Ограничение по току входа IXDN609PI
OUT A AND B +12V

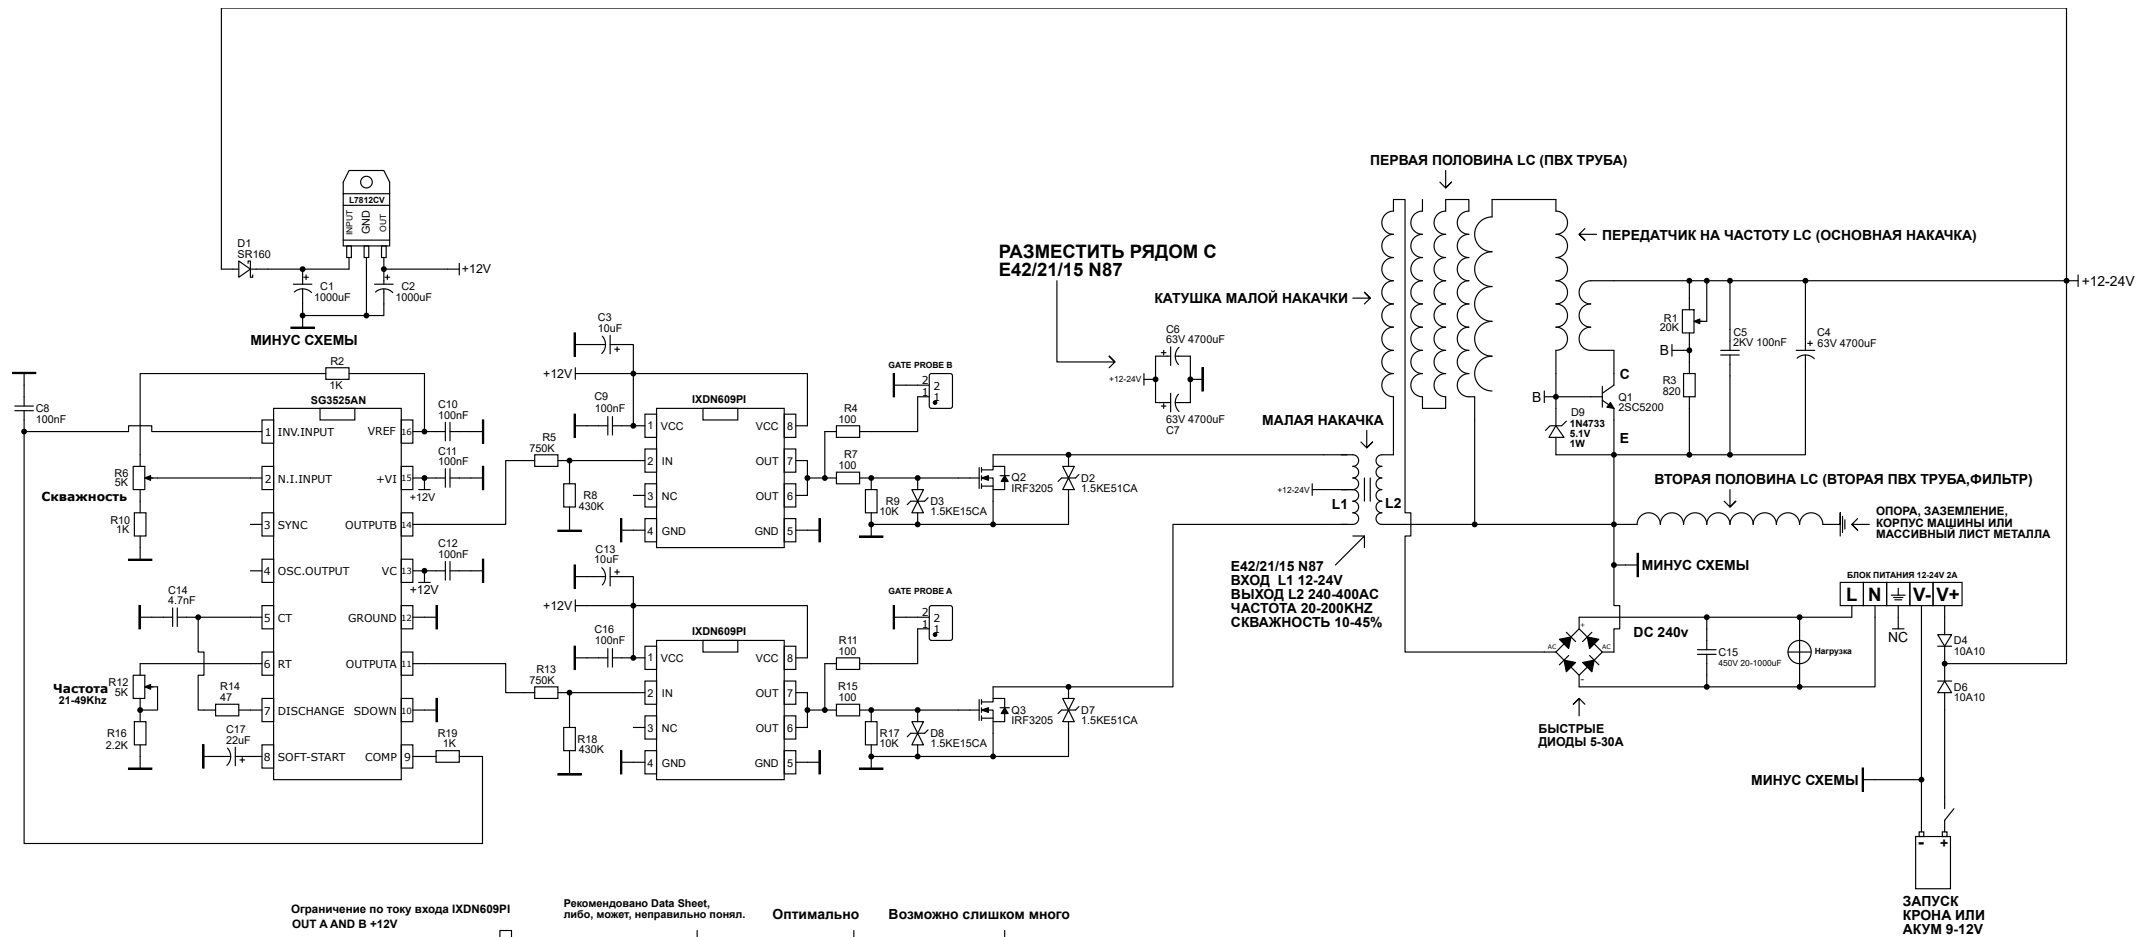
Рекомендовано Data Sheet,
либо, может, неправильно понял.

Оптимально

Возможно слишком много

Выберите какой-то из вариантов для стабильности,
т. к. иногда было замечено, что если выбрать неправильный ток,
драйвер может выйти из строя. А также на затвор я ставлю 100 Ом,
потому что также было замечено, что иногда может вылететь.
